ПАСПОРТ ДОСТУПНОСТИ № 14
объекта социальной инфраструктуры (ОСИ)
Здание ФЭЦ Детский автогород

ПАСПОРТ ДОСТУПНОСТИ
объекта социальной инфраструктуры (ОСИ)
№ 14

**АКТ ОБСЛЕДОВАНИЯ
объекта социальной инфраструктуры
К ПАСПОРТУ ДОСТУПНОСТИ ОСИ
№ 14**

Фото 3.5

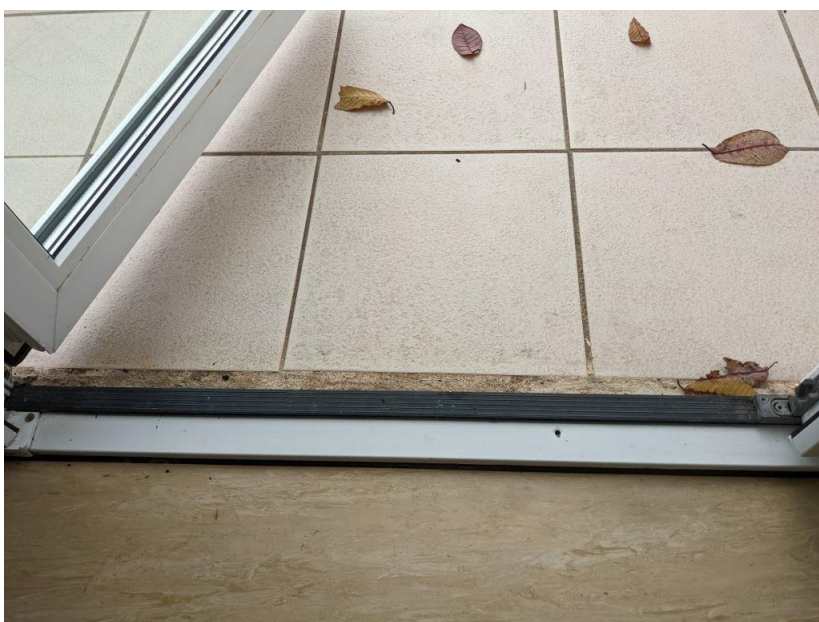
3.4	Лифт пассажирский (или подъемник)	нет		-	-	-	-	-
3.5	Дверь	нет						
3.6	Пути эвакуации (в т.ч. зоны безопасности)	есть	3.5-3.7	6.2.4	Высота порога эвакуационной двери более 0,014 м (0,045 м).	К	Устранить порог эвакуационной двери, занизить до высоты не более 0,014 м или обустроить пороговый пандус.	Текущий ремонт

6.4.1	Ручка эвакуационной двери не контрастна относительно дверного полотна.	К	Обозначить ручку эвакуационной двери яркой контрастной относительно дверного полотна маркировкой.	Текущий ремонт

6.1.6	На прозрачных полотнах эвакуационной двери отсутствует контрастная маркировка.	С	Обустроить на прозрачных полотнах эвакуационной двери на высоте 0,9–1,0 м и 1,3–1,4 м яркую контрастную	Текущий ремонт

Ступень на эвакуационном выходе не дублируется пандусом.	К,О	маркировку в форме прямоугольника высотой не менее 0,1 м и шириной не менее 0,2 м или в форме круга диаметром от 0,1 до 0,2 м. Контрастную маркировку допускается заменить декоративными рисунками или фирменными знаками, узорами и т. п. той же яркости.	Приобрести инвентарный телескопический пандус.	Индивидуальное решение с ТСП
	ОБЩИЕ требования к зоне	Выделен наиболее рациональный (короткий и удобный) путь к зоне целевого назначения, выключатели и розетки - на высоте 0,8 м от уровня пола, наличие зоны отдыха на каждом доступном МГН этаже (в том числе и для инвалидов на креслах-колясках) на 2 - 3 места, наличие визуальной и тактильной предупредительной информации о препятствии перед дверными проемами и входами на лестницы, наличие информации о схеме движения инвалидов по зданию, наличие обозначающих маршрут движения знаков.

Устранить порог эвакуационной двери, занизить до высоты не более 0,014 м или обустроить пороговый пандус. Обозначить ручку эвакуационной двери яркой контрастной относительно дверного полотна маркировкой. Обустроить на прозрачных полотнах эвакуационной двери на высоте 0,9–1,0 м и 1,3–1,4 м яркую контрастную маркировку в форме прямоугольника высотой не менее 0,1 м и шириной не менее 0,2 м или в форме круга диаметром от 0,1 до 0,2 м. Контрастную маркировку допускается заменить декоративными рисунками или фирменными знаками, узорами и т. п. той же яркости. Приобрести инвентарный телескопический пандус.

Фото 4.1

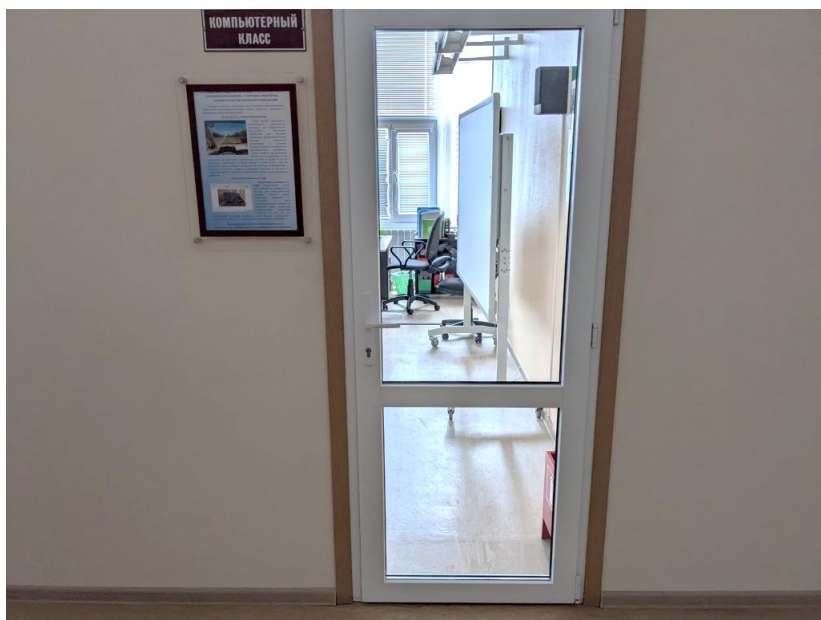
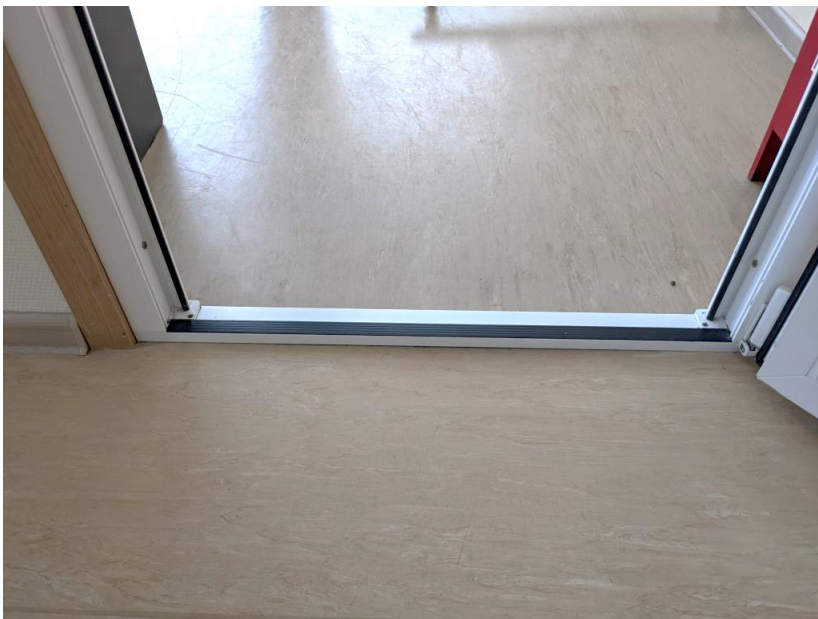
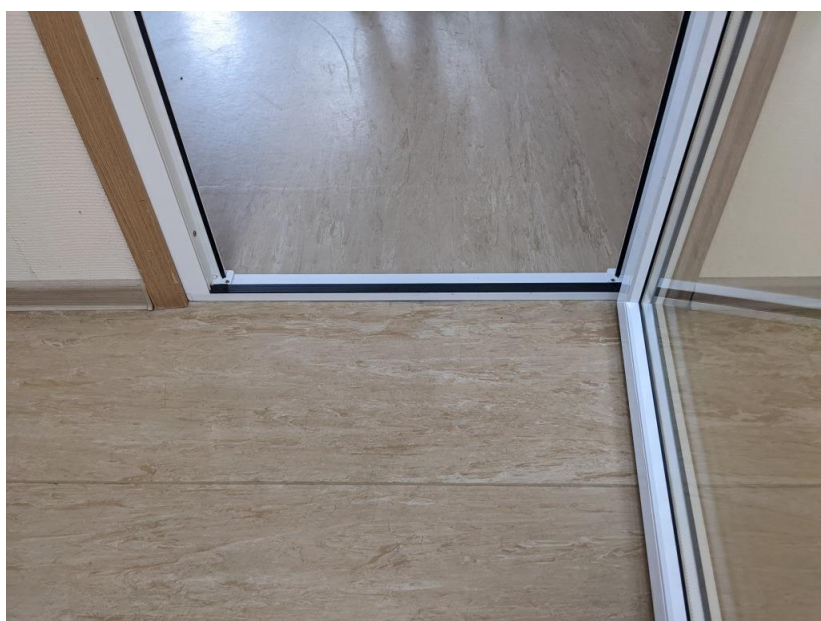
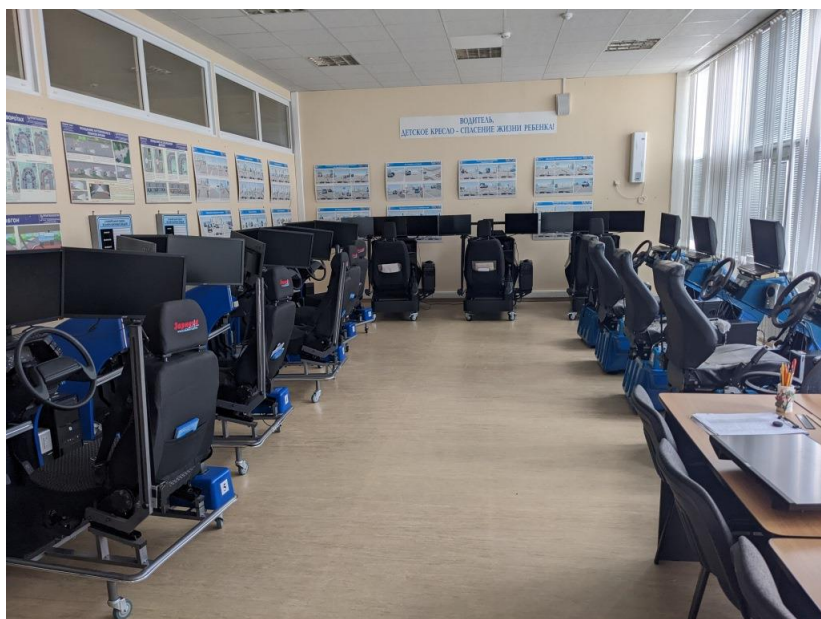
4.1	Кабинетная форма обслуживания	есть	4.1-4.12	6.2.4	Ширина проемов дверей в учебные классы в свету менее 0,9 м (0,71 м).	К	Увеличить ширину дверных проемов в раздевалки в свету до не менее 0,9 м. До этого времени приобрести сменное кресло-коляску для узких дверных проемов.	Капитальный ремонт, индивидуальное решение с ТСР

6.4.1	Ручки дверей на входах в учебные классы не контрастны относительно дверных полотен.	С	Обозначить ручки дверей на входах в учебные классы яркой контрастной относительно дверных полотен маркировкой.	Текущий ремонт

Увеличить ширину дверных проемов в раздевалки в свету до не менее 0,9 м. До этого времени приобрести сменное кресло-коляску для узких дверных проемов. Обозначить ручки дверей на входах в учебные классы яркой контрастной относительно дверных полотен маркировкой. Обустроить на прозрачных полотнах дверей в учебные классы на высоте 0,9–1,0 м и 1,3–1,4 м яркую контрастную маркировку в форме прямоугольника высотой не менее 0,1 м и шириной не менее 0,2 м или в форме круга диаметром от 0,1 до 0,2 м. Контрастную маркировку допускается заменить декоративными рисунками или фирменными знаками, узорами и т. п. той же яркости.

Фото 5.1

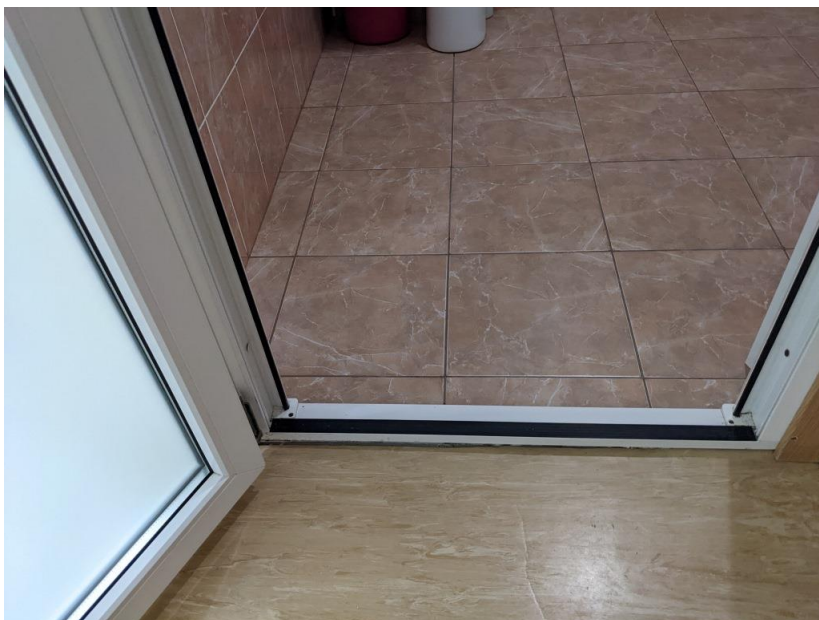
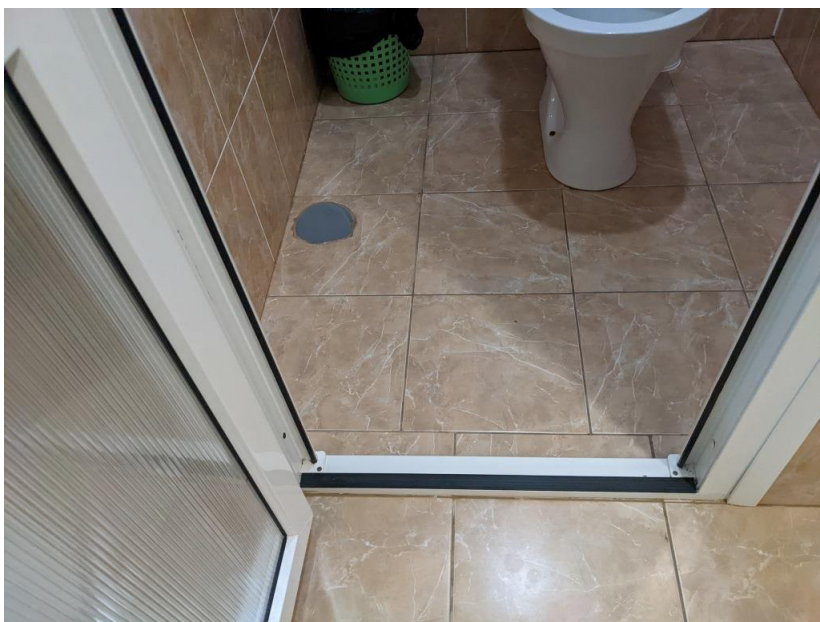
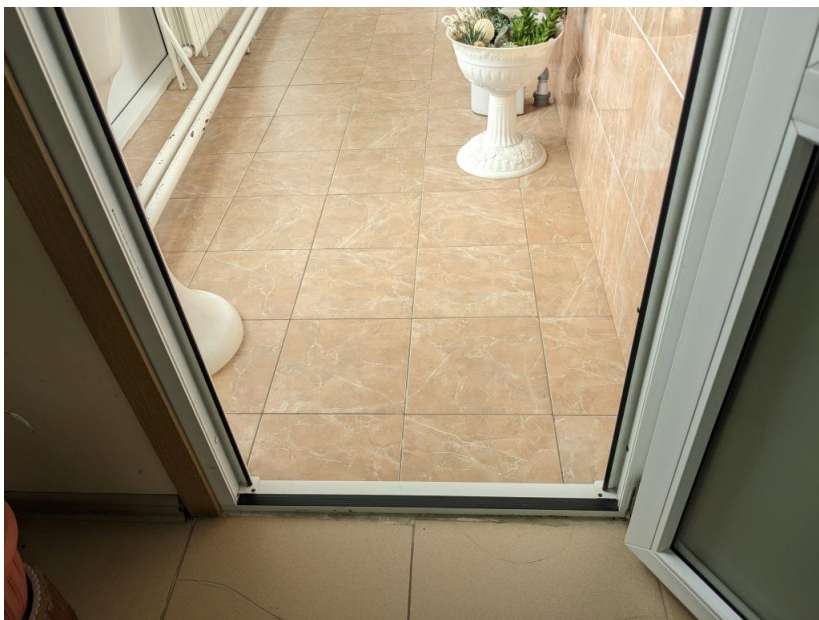
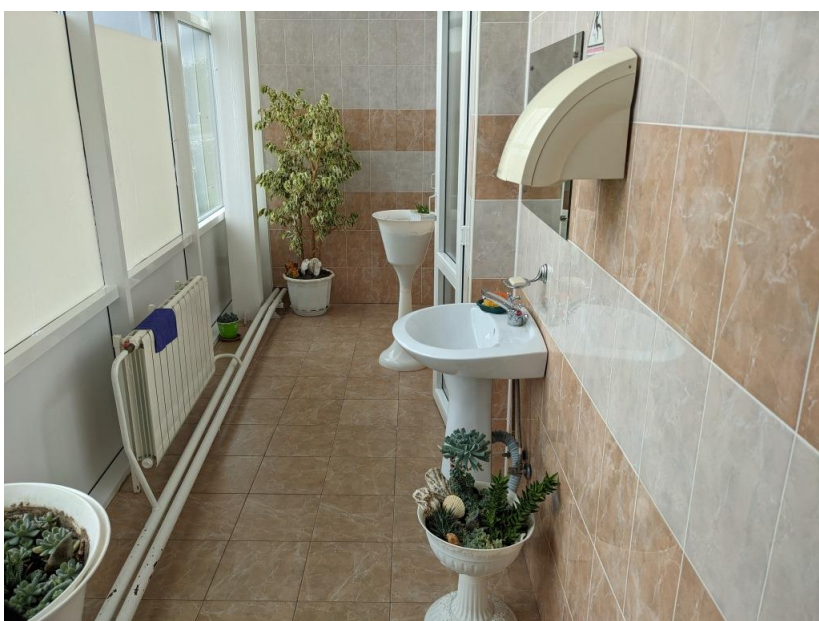
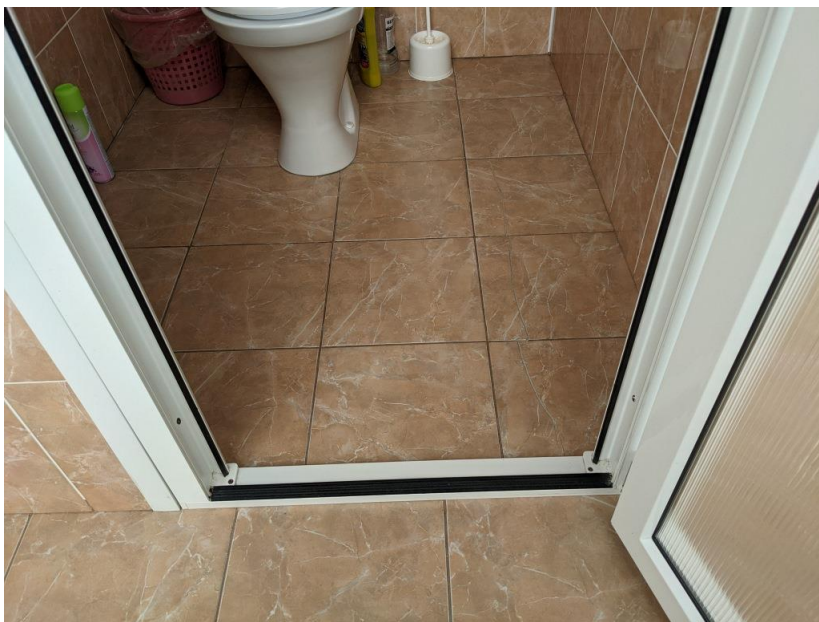
6.2.4	Ширина дверных проемов в туалетные комнаты и кабины в свету менее 0,9 м (0,64-0,65 м и 0,545 м соответственно).	К	Обустроить как минимум одну универсальную туалетную комнату для инвалидов с шириной дверных проемов в свету не менее 0,9 м,	Капитальный ремонт

6.2.4	Высота порогов на входах в туалетные комнаты и кабины более 0,014 м (0,029 и 0,02 м соответственно).	К	отсутствием порогов,	
				6.3.3	Размеры туалетных кабин менее нормативных значений, сбоку от унитазов отсутствует пространство для размещения кресла-коляски шириной не менее 0,8 м.	К	пространством сбоку от унитаза для размещения кресла-коляски шириной не менее 0,8 м, отсутствием порогов,

6.4.2	Зеркала и сушилки для рук расположены на высоте более 1,1 м (1,21 и 1,39 м соответственно).	К	Обустроить зеркала и сушилки для рук в туалетных комнатах, предполагающих я к адаптации для инвалидов, на высоте 0,85-1,1 м.	Текущ ий ремонт

Обозначить ручки дверей в туалетные комнаты и кабины яркой контрастной относительно дверных полотен маркировкой. Обустроить как минимум одну универсальную туалетную комнату для инвалидов с шириной дверных проемов в свету не менее 0,9 м, отсутствием порогов, пространством сбоку от унитаза для размещения кресла-коляски шириной не менее 0,8 м, отсутствием порогов, опорными поручнями рядом с унитазами и раковинами, крючками для одежды, костылей и других принадлежностей. Оборудовать в туалетных кабинках, предполагающихся к адаптации для инвалидов, систему тревожной сигнализации или систему двухсторонней громкоговорящей связи. Установить в туалетных кабинках, предполагающихся к адаптации для инвалидов, унитазы с высотой сидения 0,45-0,5 м или приобрести специальную насадку. Обустроить зеркала и сушилки для рук в туалетных комнатах, предполагающихся к адаптации для инвалидов, на высоте 0,85-1,1 м. Обустроить на дверях в туалетных кабинках, предполагающихся к адаптации для инвалидов, запирающие устройства с возможностью открывания снаружи в экстренных случаях для оказания помощи. Обустроить часть вешалок для одежды в раздевалке на высоте не более 1,3 м.

Фото 6.1

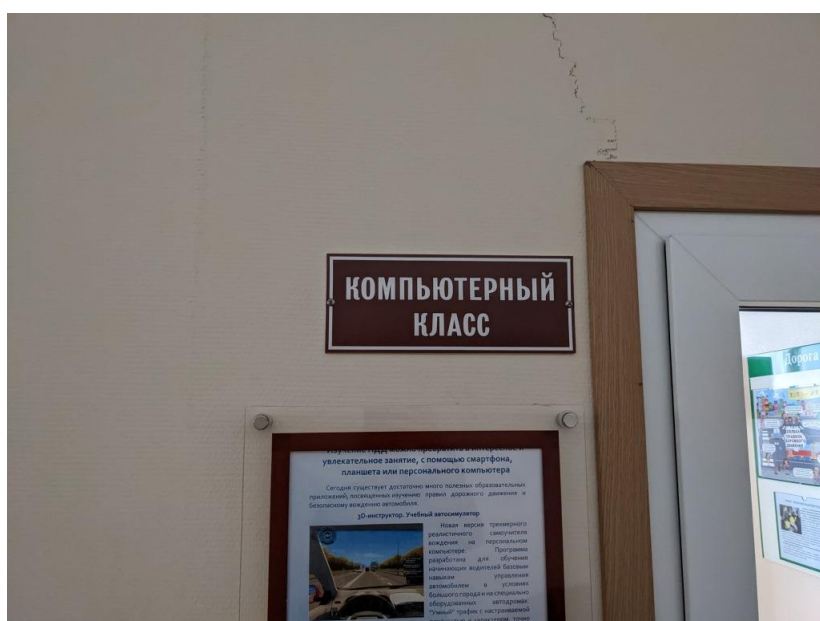
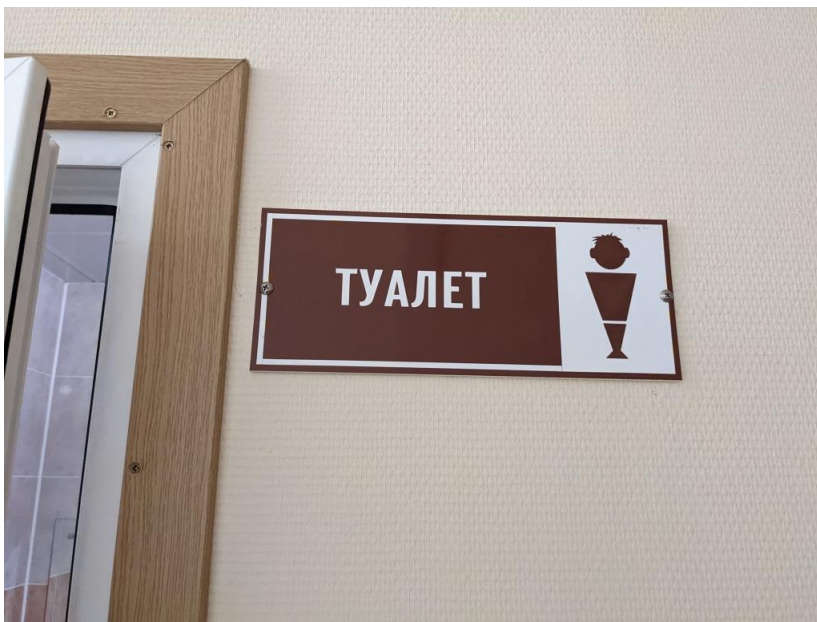
6.2	Акустические средства	есть	6.7		Замечания отсутствуют.	-	-	-
6.3	Тактильные средства	нет		6.5.1	Рядом с входом в здание отсутствует тактильный знак доступности.	С	Обустроить рядом с входом в здание на высоте 1,2-1,6 м тактильный знак доступности.	Текущий ремонт

Обустроить рядом с входом в здание визуальные знаки доступности. Обустроить рядом с входом в здание на высоте 1,2-1,6 м тактильный знак доступности. Обустроить рядом с входами в помещения, предполагающиеся для доступа инвалидов, со стороны дверных ручек на высоте от 1,2 до 1,6 м от уровня пола и на расстоянии 0,1 м от края таблички до края дверного проема информирующие тактильные таблички для идентификации помещений с использованием рельефно-линейного шрифта, а также рельефно-точечного шрифта Брайля. Обустроить рядом с входом в здание на высоте 1,2-1,6 м вывеску с информацией об учреждении, выполненную рельефно-графическим и рельефно-точечным способом с применением шрифта Брайля.
